Projet de prolongement de l'axe routier du Vallon

MÉMOIRE

PÉTITION

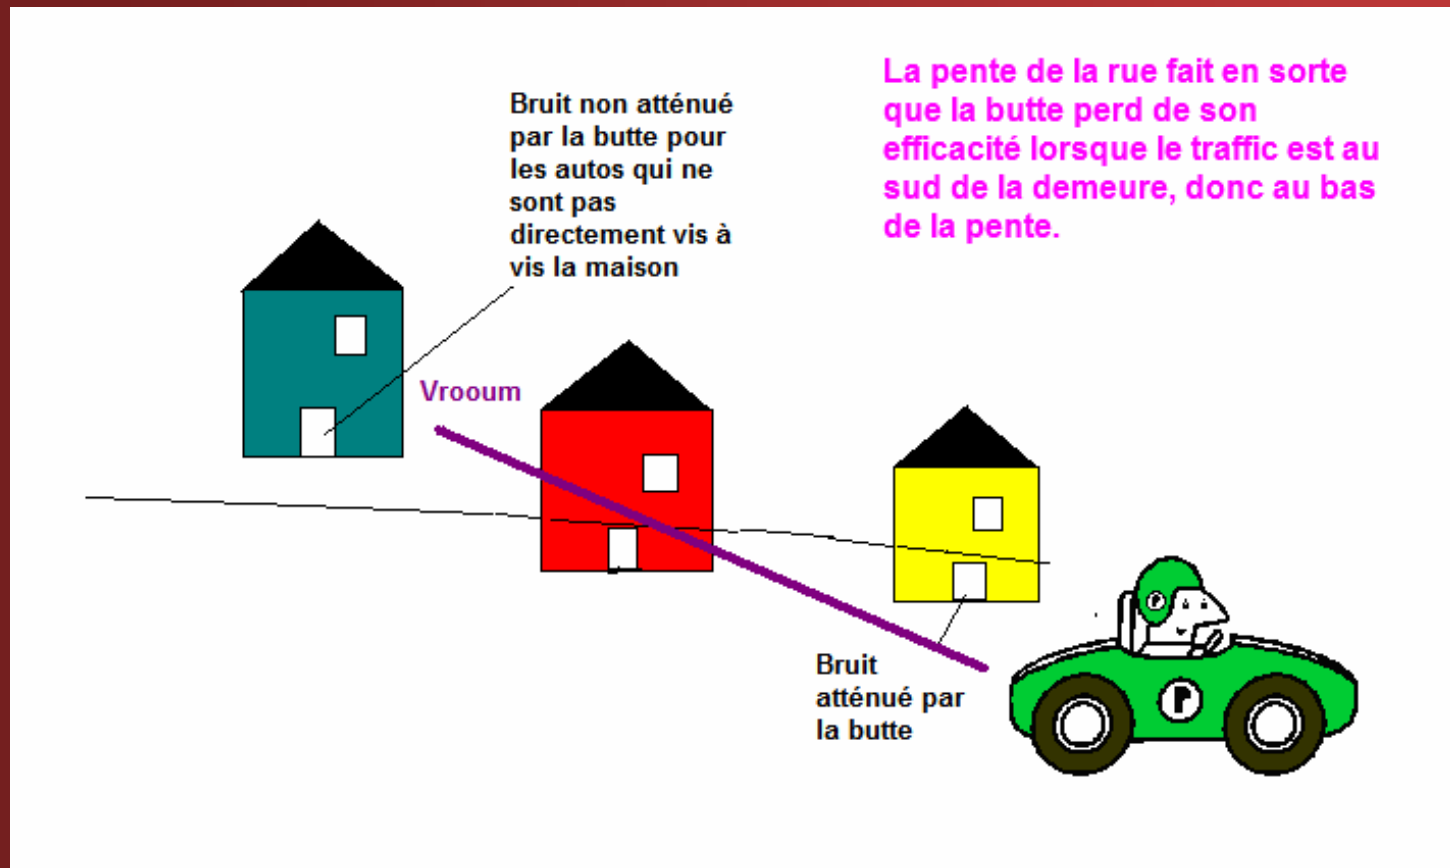
**Le tracé suggéré passerait à
seulement 15 mètres des
résidences du carré Cluseau**

Pourquoi nous croyons que le tracé doit être déplacé vers l'ouest...

- Du côté ouest, projet domiciliaire prévu où tout peut être repensé contrairement à la situation des résidents riverains où rien ne peut être modifié.
- Excédent de l'emprise non utilisé rétrocedé du côté ouest alors qu'il pourrait facilement l'être à l'est.

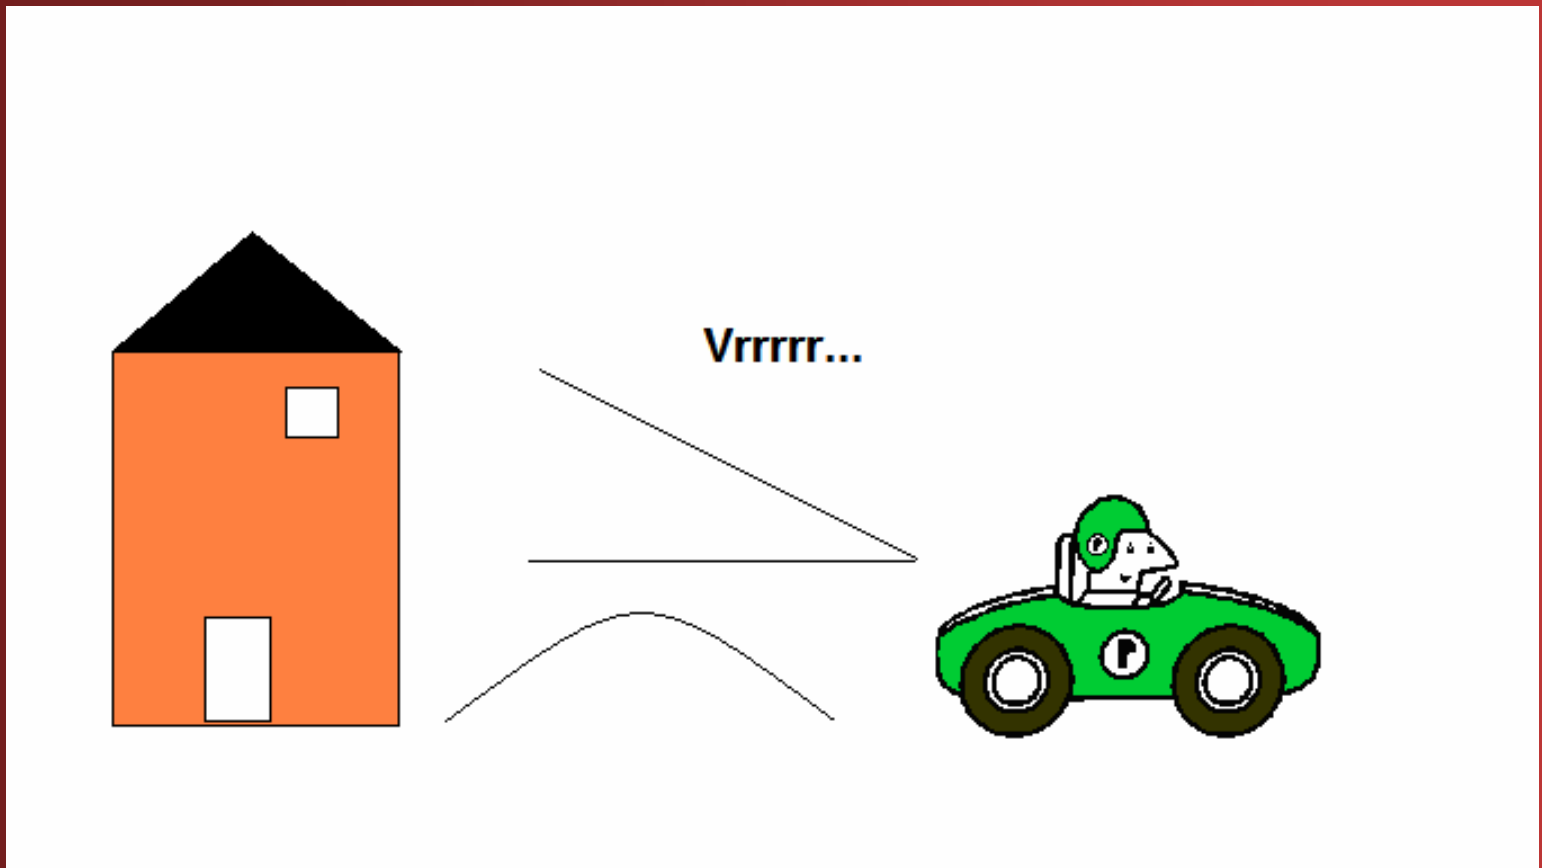
La rue Carré Cluseau est en pente...

Donc la butte perd de son efficacité

Maisons à deux étages sur Carré Cluseau...

Donc la butte perd de son efficacité.

Si toutefois, un boisé imposant était accepté sur le bord des résidences, nous pourrions à la limite instaurer la piste cyclable à l'intérieur de ce boisé ce qui rendrait son accès et son environnement encore plus intéressant.
